Nos réf : EE-753-13

### **Avis de l'autorité environnementale sur le projet de construction « Campus La Défense » à Nanterre (Hauts-de-Seine)**

Le présent avis porte sur l'opération dite « Campus La Défense » dans le cadre de la demande de permis de construire n° 092 050 13 D0032 déposée par la société SILIC.

Vues avant et après projet – Source : étude d'impact

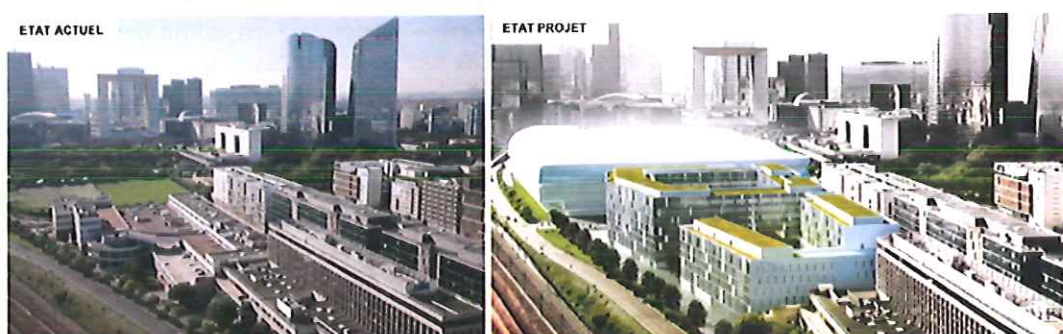
Concernant l'impact paysager, l'intégration de projets tels que le stade Arena à la vue projetée de la page 251 est appréciée. En revanche, les vues aériennes, si elles donnent des éléments de contexte intéressants, ne permettent pas de juger du paysage tel que le perçoit l'usager. Des vues proches, prises depuis le niveau rue et embrassant un champ de vision courant, pourraient être fournies. Par ailleurs, le dégagement de la vue sur l'Arche depuis l'est du Campus La Défense qu'indique le dossier – en page 257 notamment – est difficile à comprendre dans la mesure où le stade Arena 92 devrait fermer cette perspective.
